改善箇所説明図②

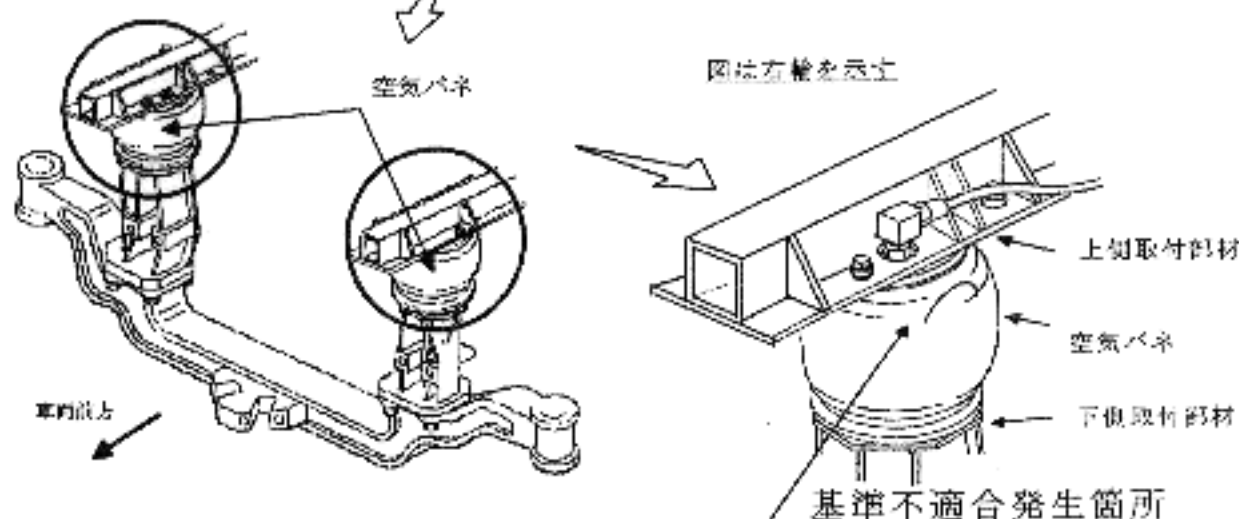
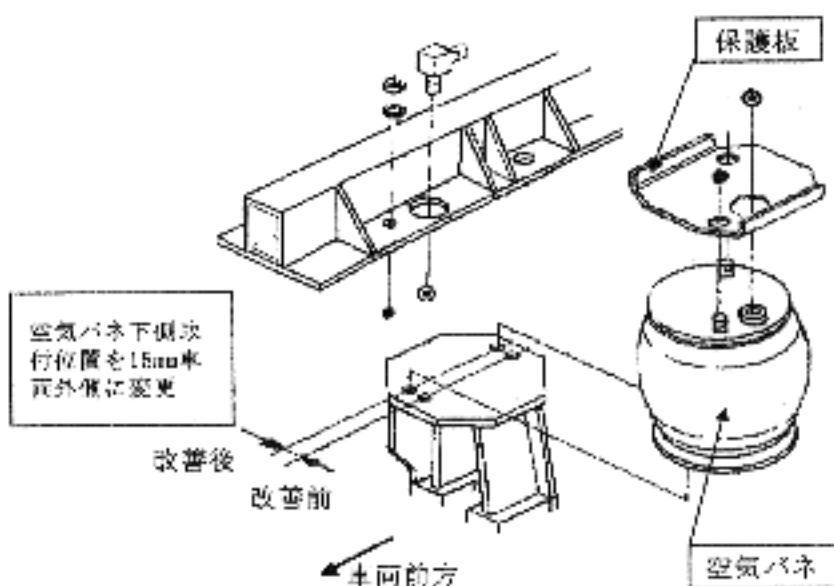
前輪緩衝装置の空気バネの取付位置が不適切なため、そのままの状態で使用を続けると、当該空気バネの上部が取付部材と接触するものがあり、最悪の場合、空気バネが損傷するおそれがある。

全車同点検し、当該空気バネに接触跡があるものは新品に交換するとともに、空気バネ下側の取付位置を変更し、空気バネ上面に保護板を追加する。
